## PROJEKT WYKONAWCZY

# PĘTLA ŻUŁAWSKA – ROZBUDOWA PRYZYSTANI ŻEGLARSKIEJ W BŁOTNIKU SUPLEMENT DO DOKUMENTACJI PROJEKTOWEJ

Niniejsze opracowanie stanowi suplement do wydanej i zatwierdzonej dokumentacji projektowej, zawierający uzupełnienia wskazane w pierwszym postępowaniu przetagowym na realizację robót budowlanych dla w/w zadania

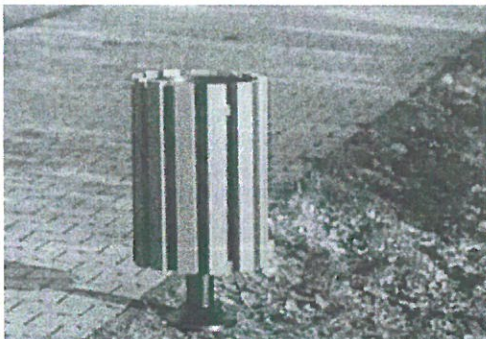
- 8) W opisie technicznym na stronie 12 jest, że elewacja ma być wykonana z deski elewacyjnej dekoracyjnej na zaprawie klejowej – imitacja drewna, deski modrzewiowej impregnowanej ciśnieniowo natomiast na stronie 16 jest informacja, że ściany należy wykończyć tynkiem imitującym deski elewacyjne. Ze względu na rozbieżności proszę o informację z czego ma zostać wykonana elewacja.

Odp.: Należy zastosować tynk imitujący deski elewacyjne, kolorystyka utrzymana w tonacji i natężeniu zastosowanym na drewnianej elewacji istniejącego budynku głównego bosmanatu - w odcieniach brązu.
